Projet de construction du nouveau pont du Larivot sur les communes de Macouria et Matoury

Avis de l'association Ranjé To Bisiklèt dans le cadre de l'enquête publique

Figure 2 : profil en travers fonctionnel en situation normale d'exploitation (source : Egis)

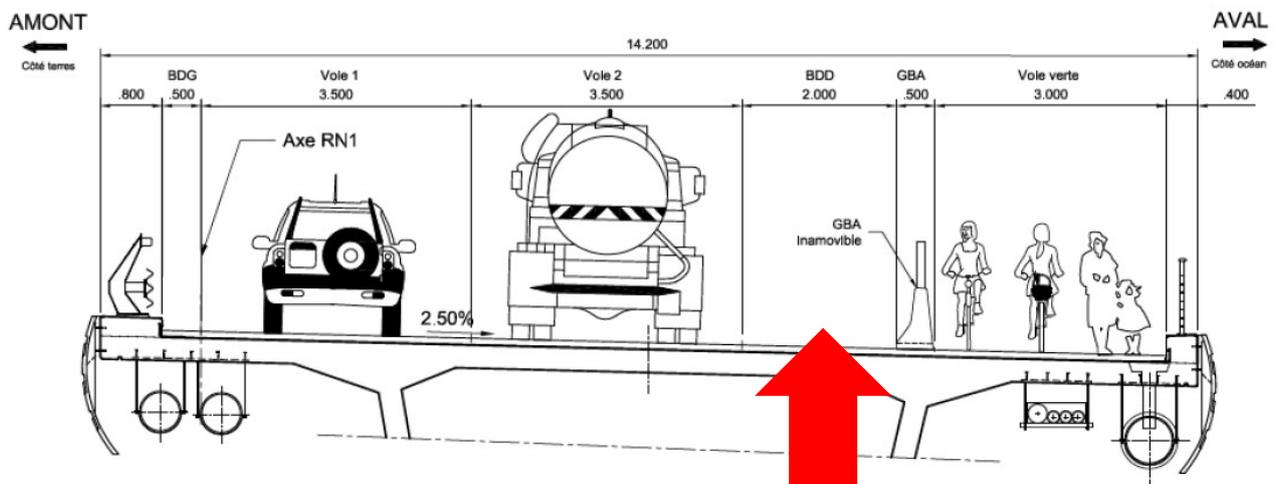
La prise en compte d'une **voie verte** représente une **avancée importante pour les déplacements doux** entre Macouria et Matoury, et en général pour l'affirmation d'une politique qui **considère davantage la marche et le vélo comme un mode de transport et les protéger du trafic motorisé**. Néanmoins il apparaît que, au vu du trafic de scooters important déjà existant entre les 2 communes, cette voie sera empruntée en majorité par les scooters. Elle se retrouverait donc vite sous-dimensionnée. Une solution pourrait être de convertir la BDD (bande dérasée) prévue originellement en stabilisé, par une voie goudronnée pour le passage des cyclomoteurs et limitée à 50 km/h et aux véhicules de secours.

Cette voie scooter/secours devrait, par contre, être élargie pour permettre un passage aisé des véhicules de pompiers (le gabarit actuel est insuffisant).

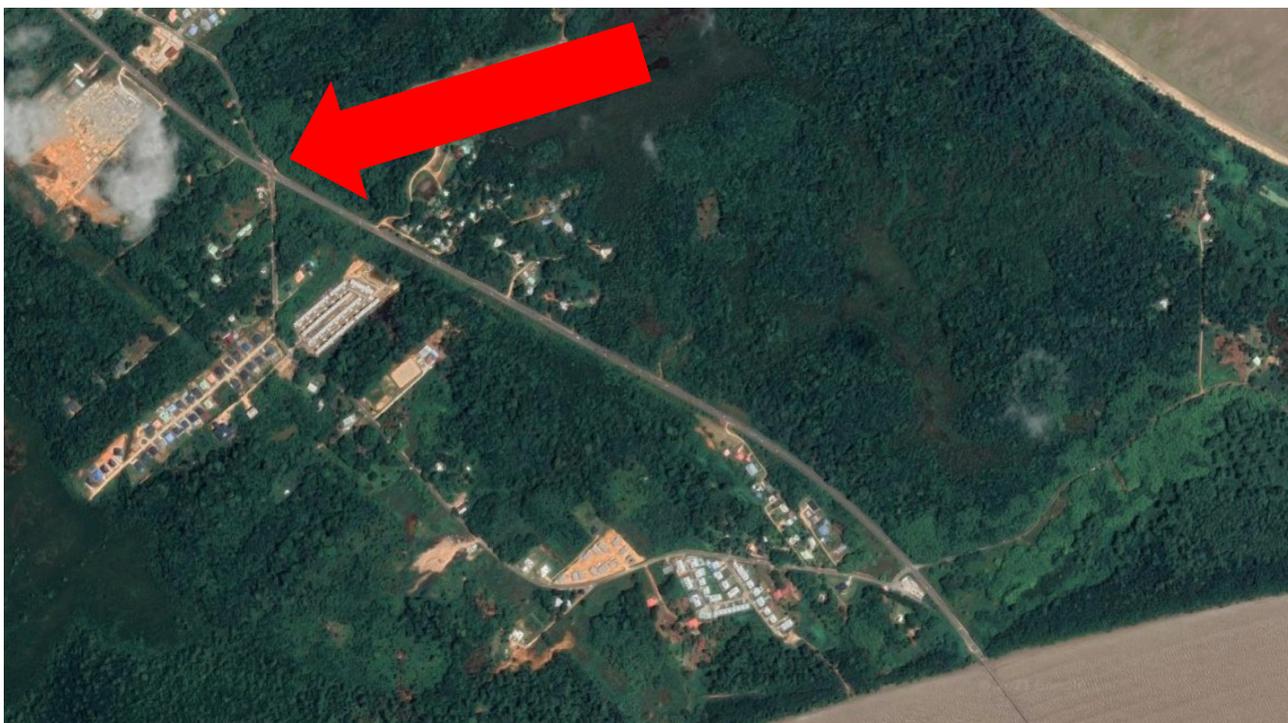
L'implantation d'une **giratoire en tête de pont** pour gérer la circulation entre le quartier de la Belle Humeur et la RN 1 en toute sécurité pourrait apparaître comme la seule des solutions possibles, mais il faut considérer une série de facteurs limitants la circulation :

- Une arrivée au rond-point à 70 km/h ;
- Une circulation à 2x2 voies ;
- Une importante circulation de véhicules 2 roues en heure de pointe ;
- La présence de piétons et cyclistes qui sortiraient de la voie verte.

L'ensemble de ces facteurs (ou une partie d'entre-eux) se traduirait par un **ralentissement significatif et constant du flux des véhicules dans les 2 sens** avec pour conséquence une **dangerosité importante pour les cyclistes et piétons**, qui se retrouveraient à devoir reprendre la RN 1 sans protection. Un exemple pratique de ce phénomène est visible aux heures de pointe au rond-point de la Crique Fouillée, à Collery.

Un endroit qui semble plus propice pour l'implantation d'un giratoire est sans doute le **deuxième accès au quartier Belle Humeur**, à environ 1 km vers Macouria en venant de Cayenne. Implantation qui pourrait faire bénéficier aussi le quartier situé au Nord de la RN 1 d'un désenclavement et permettre aux habitants de ces 2 zones de gagner la RN 1 en réduisant énormément la dangerosité de ce carrefour.

Dans cette configuration **la voie verte devrait être prolongée au moins jusqu'au giratoire du deuxième accès** à Belle Humeur, pour offrir une sécurité renforcée aux cyclistes et piétons.
